BERGES ET AMÉNAGEMENTS CONTIGUS DE LA BAIE SAINT-FRANÇOIS ADDENDA À L'ÉTUDE D'IMPACT SUR L'ENVIRONNEMENT

**RÉPONSES À LA 2^e SÉRIE DE QUESTIONS ET COMMENTAIRES
DU MELCC DATÉS DU 16 AOÛT 2019**

DOCUMENT DE RÉPONSES

DÉCEMBRE 2019

Figure 2 Vue en plan de la bande riveraine de 10 mètres (alternative Pointe-aux-Anglais)

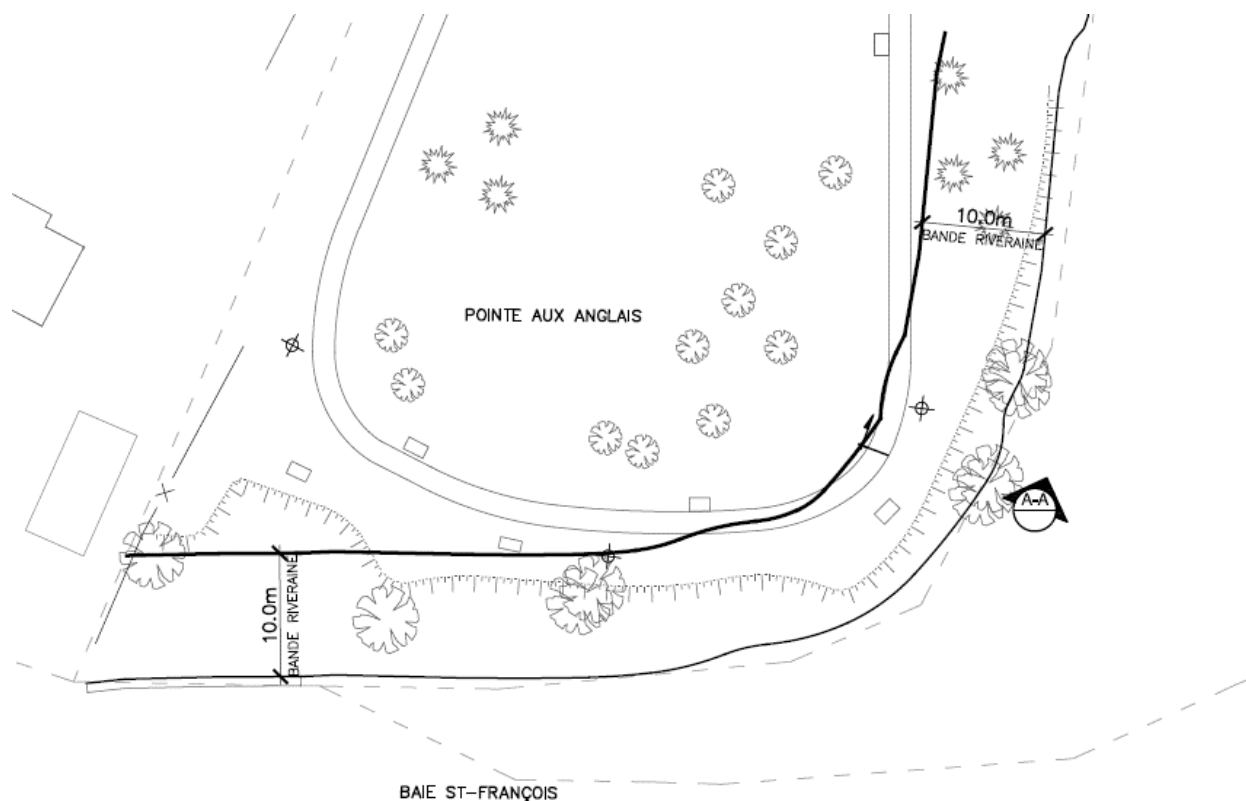
L'alternative à considérer consiste à enlever la partie élevée du parc pour avoir une pente 3:1 sur toute la rive de 10 m.

Figure 12 Vue en plan du Parc Marcil

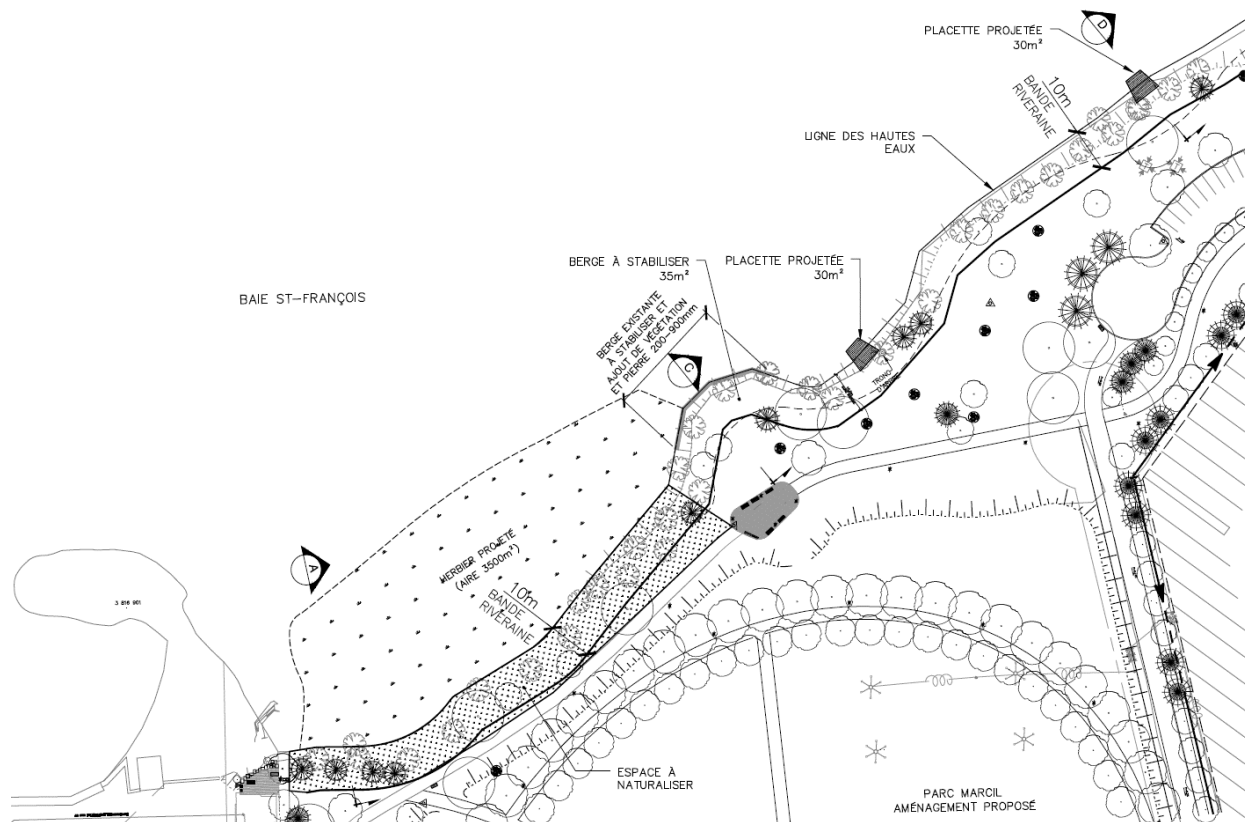
En contrepartie, comme illustré à la figure suivante et à la vue en plan de l'annexe A-3, la Ville propose de ne pas modifier l'espace gazonné existant, à l'exemption de la partie ouest du parc Marcil où une bande naturalisée de dix mètres de largeur remplacera l'espace gazonné et ce, sur une distance de 100 m.

c) Au parc Marcil, comme expliqué à la réponse à QC2-2, aucune intervention n'est prévue sur la rive. Comme illustré à la figure 12 précédente, seule une stabilisation est prévue à un endroit précis de la berge du parc Marcil. Les espaces gazonnés qui servent de parc sont déjà existants. De plus, la Ville propose la création d'un herbier dans la partie ouest du parc et propose aussi de naturaliser la bande riveraine de 10 m dans cette partie du parc, et ce, sur une distance de 100 m.

Figure 23 Coupe type Q - situation existante vs situation projetée à la pointe McPherson

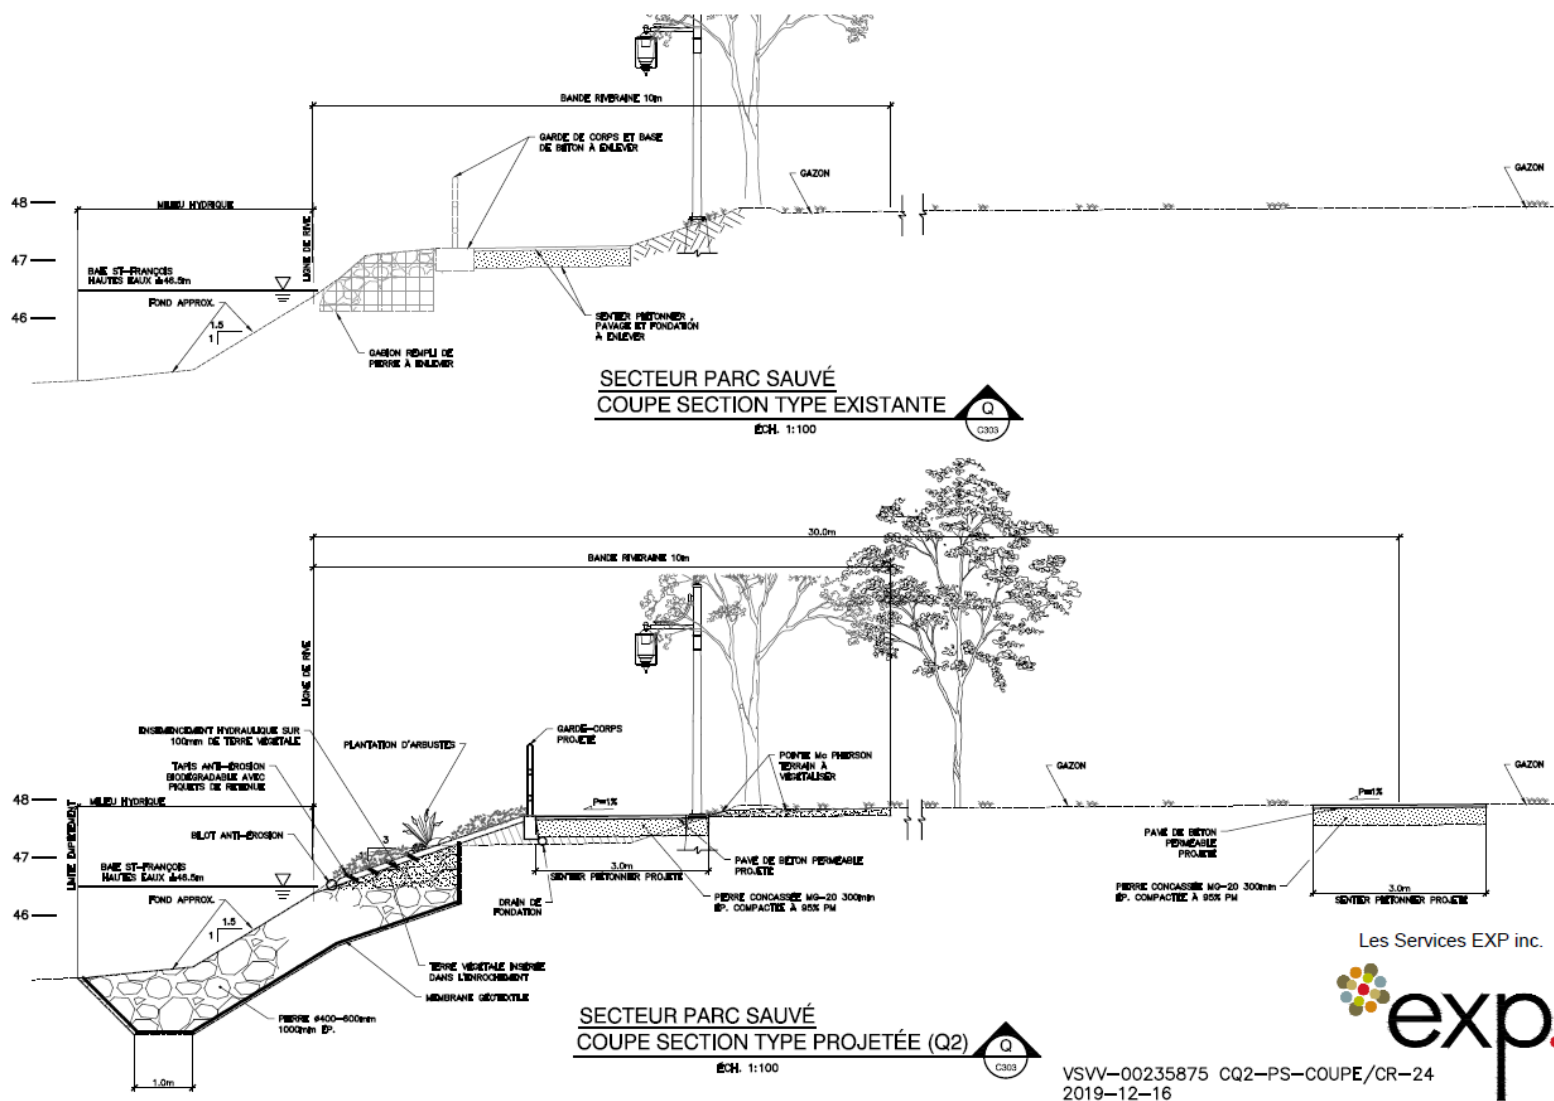
Les coupes et le plan du secteur du parc Delpha-Sauvé ont été reproduites de nouveau en annexe A-5 du présent document. Toutefois, les seules modifications effectuées dans ce secteur par rapport aux coupes soumises dans la première série de réponses aux questions du MELCC concernent la vue en plan ainsi que la coupe Q pour illustrer le maintien du sentier existant à son emplacement d'origine et du sentier projeté à la pointe McPherson. Pour les autres coupes, seules quelques plantations additionnelles ont été ajoutées. De plus, aucun changement n'a été effectué par rapport aux plans et coupes présentés à ce jour pour ce qui est des travaux prévus au quai fédéral et pour son agrandissement avec le mur berlinois.

Figure 45 Schéma type du traitement des boues de dragage proposé

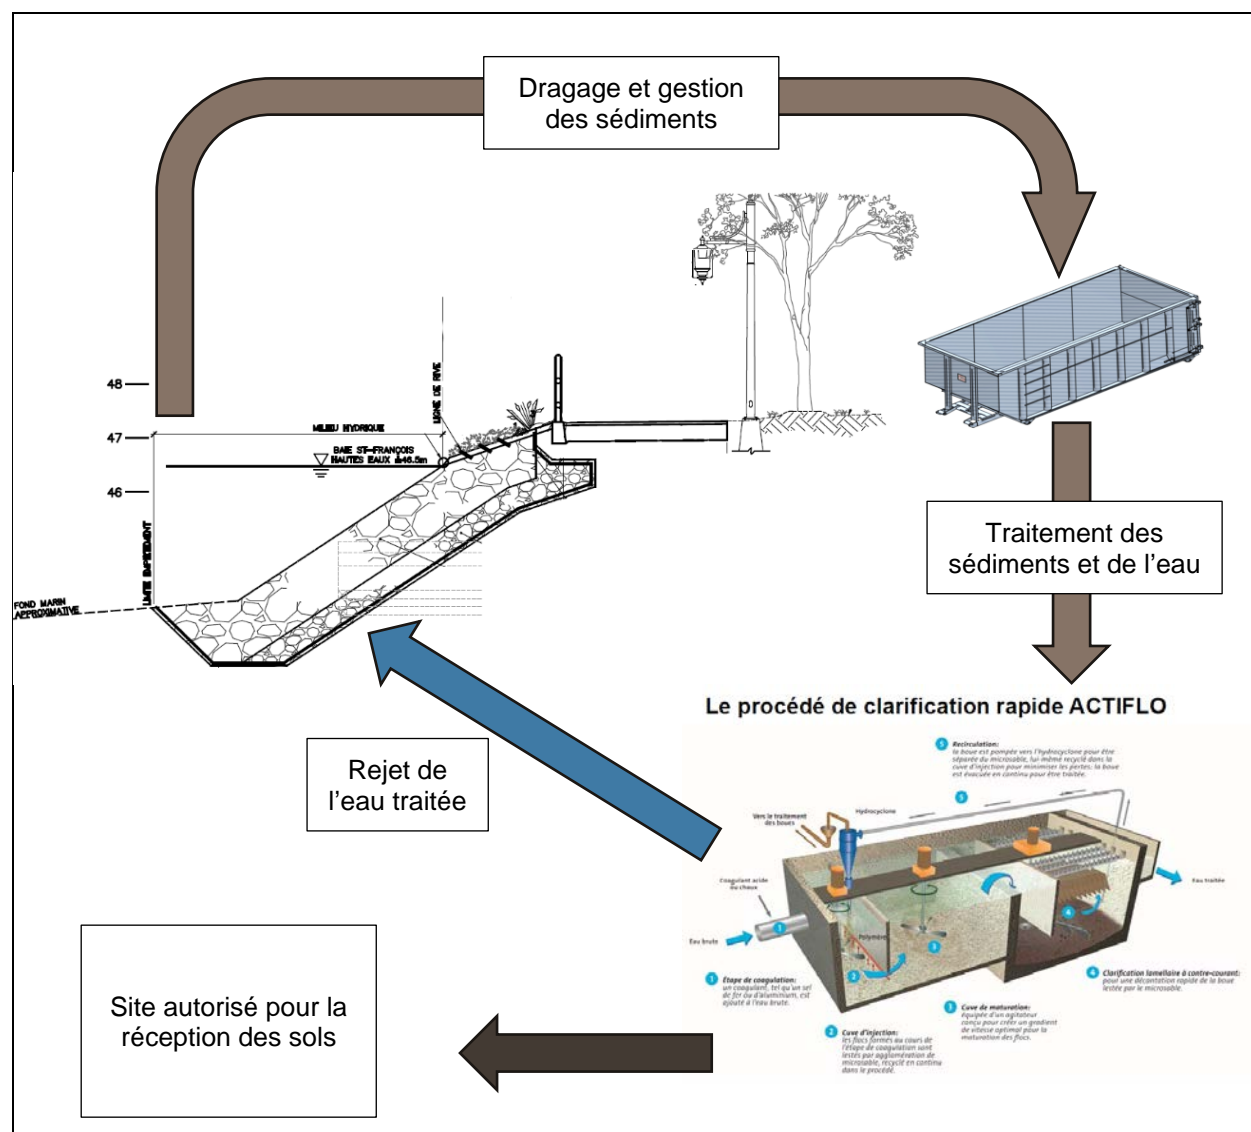
traitement de façon simultanée. Le nombre de conteneurs sera établi en fonction du volume de production de traitement. De façon schématisée (voir figure suivante), les sédiments seront dragués pour être dirigés dans un conteneur localisé à proximité de la zone des travaux. À l'intérieur du conteneur aura lieu le procédé de traitement des boues dont l'épaississement devrait être effectué par l'injection de polymère dans des réservoirs séparés. Les liquides et le surnageant sont ensuite dirigés vers l'alimentation d'un système de traitement d'eau pour finalement effectuer son rejet dans le cours d'eau à proximité ou dans le système d'égout de la ville en fonction des résultats d'analyse. Les boues épaissies sont enlevées et évacuées hors du site selon les résultats d'analyses en les comparant aux critères du Guide d'intervention – PSRTC. Tous les sédiments seront traités et entreposés dans des conteneurs étanches ou l'équivalent.

Cet élément sera intégré dans les directives aux entrepreneurs ainsi que dans les devis pour soumission afin que l'entrepreneur sélectionné puisse effectuer la gestion des sédiments selon ce mode de gestion ou un équivalent.
